Mission régionale d'autorité environnementale

**Avis délibéré
sur le projet de gîte géothermique
à Fontenay-aux-Roses (92)**

N° APJIF-2024-007
du 14/02/2024

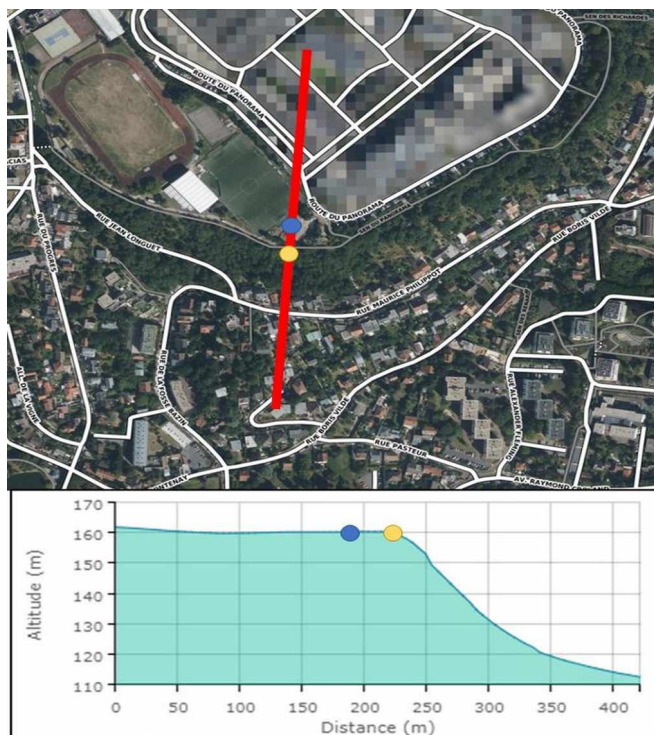
Le site du forage est localisé sur un plateau surélevé de 50 m par rapport aux habitations (figure 8). Le CEA est situé sur un plan altimétrique équivalent au forage. L'impact sonore du forage ne sera donc pas identique sur les habitations et sur le site du CEA.

Figure 10: Schémas des niveaux sonores induits par le chantier avant optimisation acoustiques (à gauche), avec mur anti-bruit (au centre), avec optimisation acoustique (à droite).

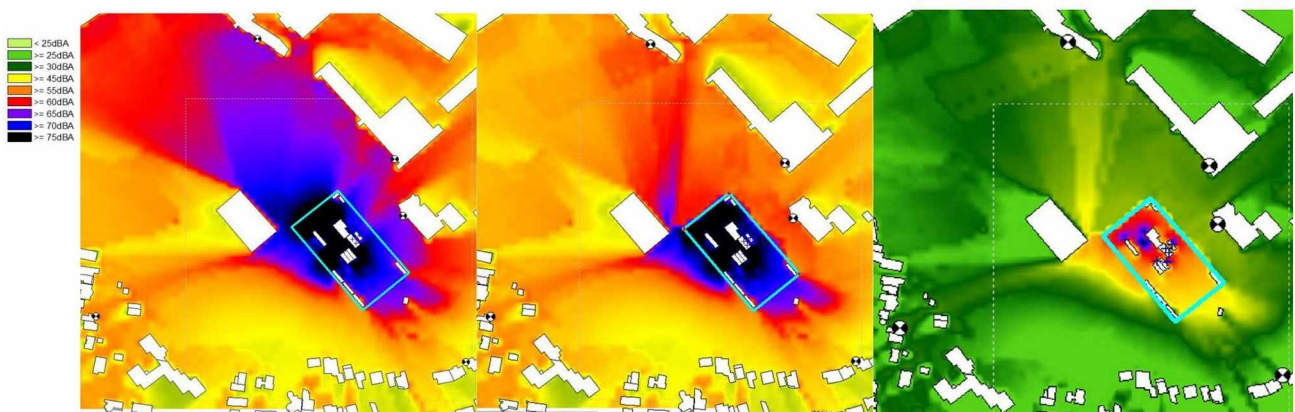
L'Autorité environnementale constate que le maître d'ouvrage prévoit des mesures pertinentes comme la mise en place d'écrans acoustiques – dont les caractéristiques techniques ne sont pas précisées –, le calfeutrage d'équipements, le capotage à structure rigide de l'unité de forage, la mise en place d'horaires d'exécution des plus bruyantes en journée ou bien la limitation de la circulation de véhicules de chantier (étude d'impact, p. 318). Une présentation de l'impact du bruit et de sa diffusion en 3D aurait été utile compte tenu notamment de la situation du projet sur un plateau. Toutefois, il n'est pas présenté de modélisation correspondant au fonctionnement conjoint de l'ensemble des éléments présents sur le chantier et générateurs de bruit. Celle-ci est d'autant plus nécessaire que le choix a été fait d'un recours à des énergies fossiles et non à l'électricité pour la majorité des outils et instruments les plus bruyants du chantier.

L'Autorité environnementale estime utile également de comparer les niveaux sonores futurs avec les valeurs des lignes directrices publiées par l'Organisation mondiale de la santé (OMS) dans la mesure où elles constituent la référence en matière de seuils au-delà desquels des atteintes à la santé humaine sont documentées.

- de compléter l'étude d'impact en détaillant, dans le cadre des simulations, le niveau sonore prévisible lorsque l'ensemble des appareillages sont en fonctionnement ;
- d'analyser les bruits perçus dans les logements et les autres locaux fréquentés par du public dans un rayon de 500 m autour du site et d'évaluer les fréquences des bruits les plus significatifs et leurs effets sur la santé ;
- mettre en place une plate-forme accessible en permanence au public affichant heure par heure les niveaux de nuisances sonores prévisionnels et constatés en façade des établissements sensibles et des habitations les plus proches ;
- préciser comment seront reçues et traitées les plaintes éventuelles des riverains et usagers.

Figure11: Carte de la pollution lumineuse (blanc = omniprésente mois de 50 étoiles visibles, Magenta = intense 50-100 étoiles visible)

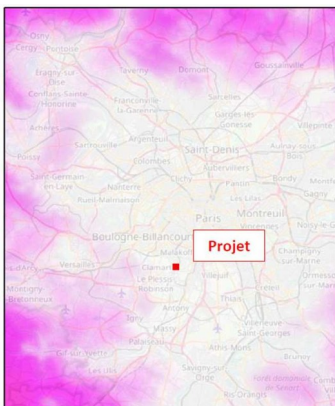
Le site du projet est implanté dans une zone de forte pollution lumineuse. La zone est considérée comme en « pollution lumineuse omniprésente et puissante » selon la carte de la pollution lumineuse de l'association Avex (figure 11). Le mât de 40 à 50m de hauteur, éclairé 24 h sur 24 complété par un feu est susceptible de provoquer une gêne aussi bien pour la population humaine que pour la faune peuplant la zone naturelle attenante : le Talus de Fontenay. Pour limiter cette nuisance, le porteur de projet propose de finir le forage le plus vite possible ainsi que d'orienter les projecteurs vers le chantier. L'enjeu est ainsi qualifié de négligeable par le porteur de projet compte-tenu du fait que la zone est déjà très impactée par l'éclairage urbain. L'Autorité environnementale considère qu'un éclairage aussi fort est susceptible de désorienter la faune, déjà sujette à de fortes perturbations, du du Talus de Fontenay.

(8) L'Autorité environnementale recommande de prendre en compte l'impact que pourrait avoir la forte luminosité du chantier sur la faune présente dans la zone naturelle du Talus de Fontenay.
